ШПИЛЬКИ С ВВИНЧИВАЕМЫМ КОНЦОМ
ДЛИНОЙ $1,25d$

ГОСТ
22034—76*

Изменение № 4 ГОСТ 22034—76 Шпильки с ввинчиваемым концом длиной 1,25d. Класс точности В. Конструкция и размеры

2. Конструкция и размеры шпилек должны соответствовать указанным на чертеже и в табл. 1, 2.

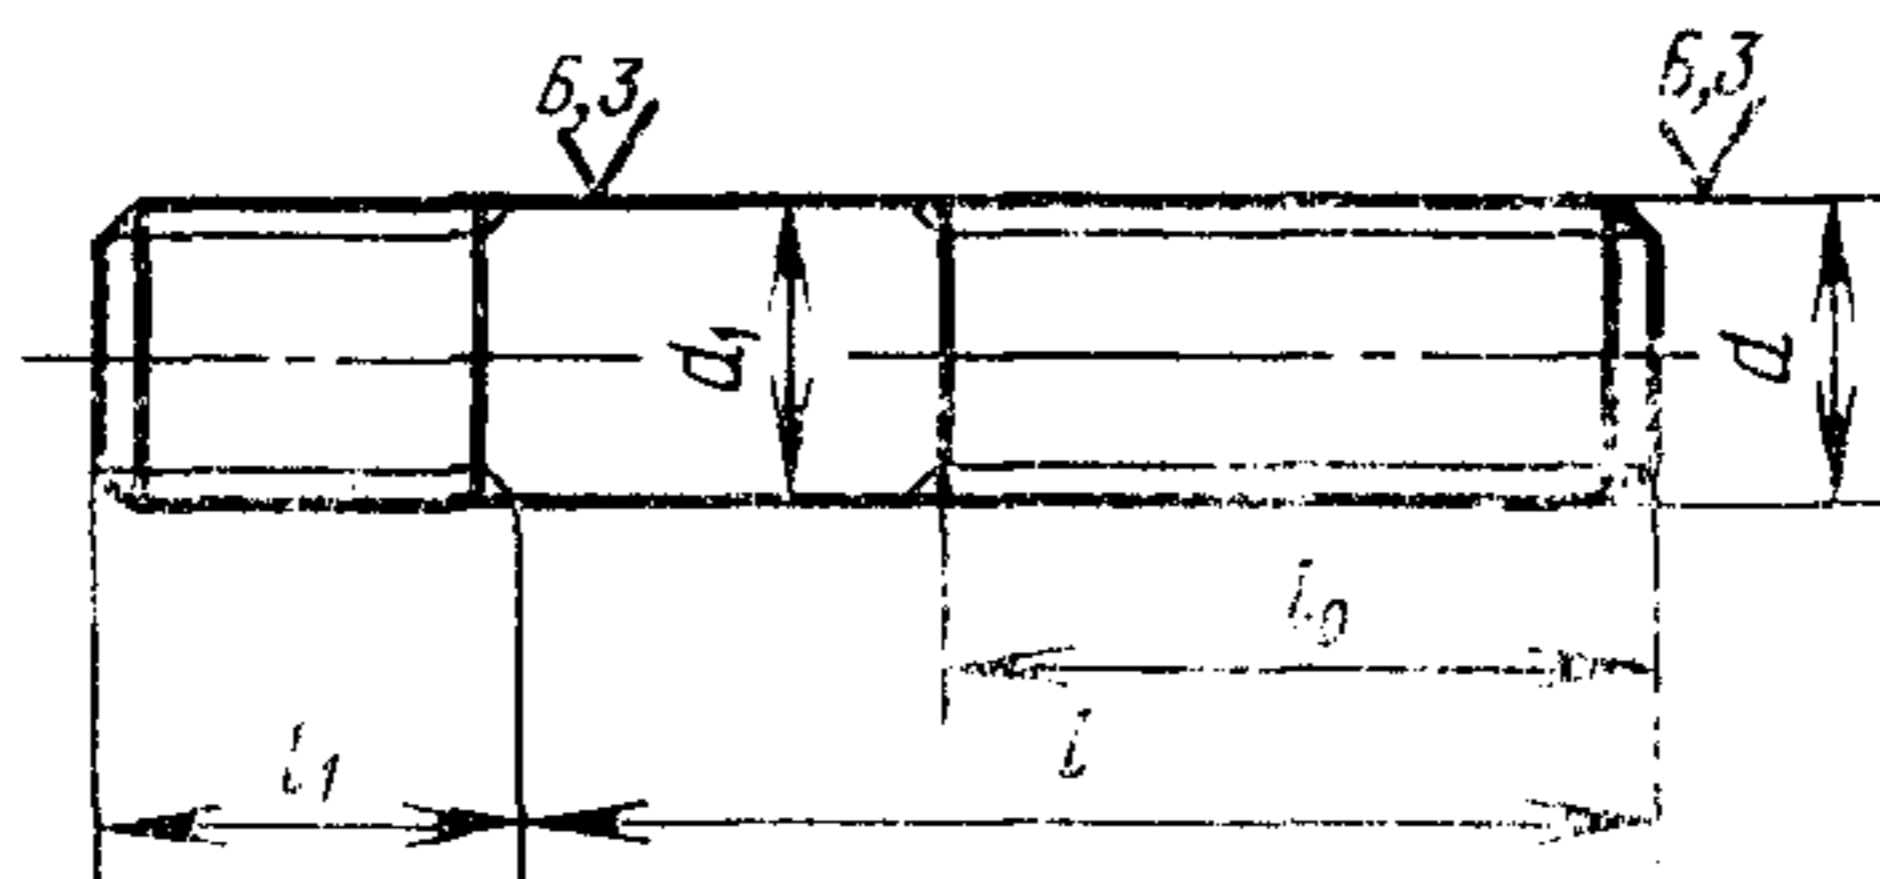
Пункт 2. Чертеж дополнить наименованием: «Исполнение 1»; заменить обозначения: l_0 на b ; l_1 на b_1 ;

примечание исключить;

Исполнение 2

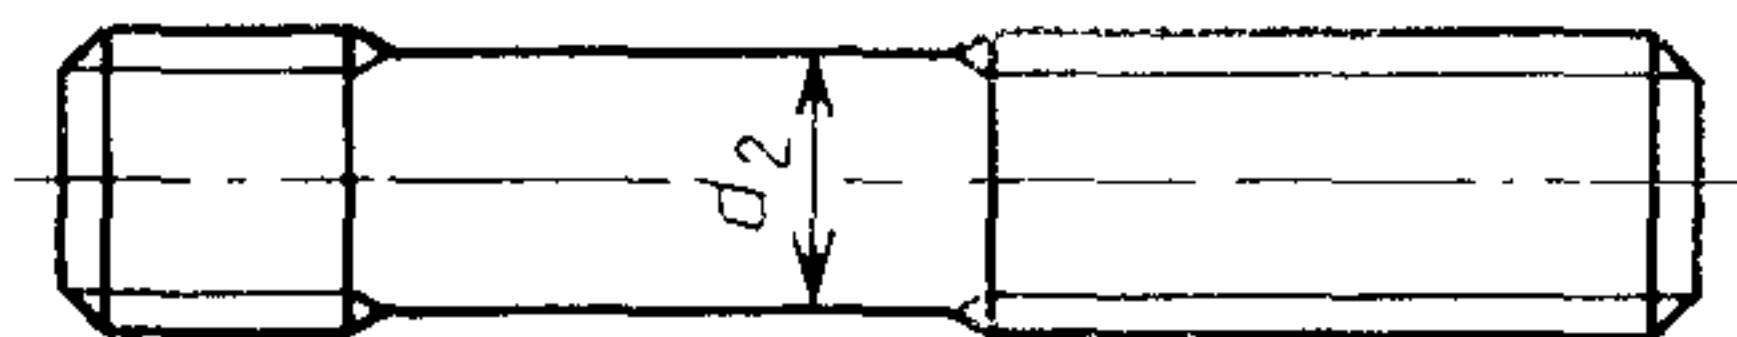
дополнить чертежом шпилек исполнения 2:

d_2 приблизительно равен среднему диаметру резьбы
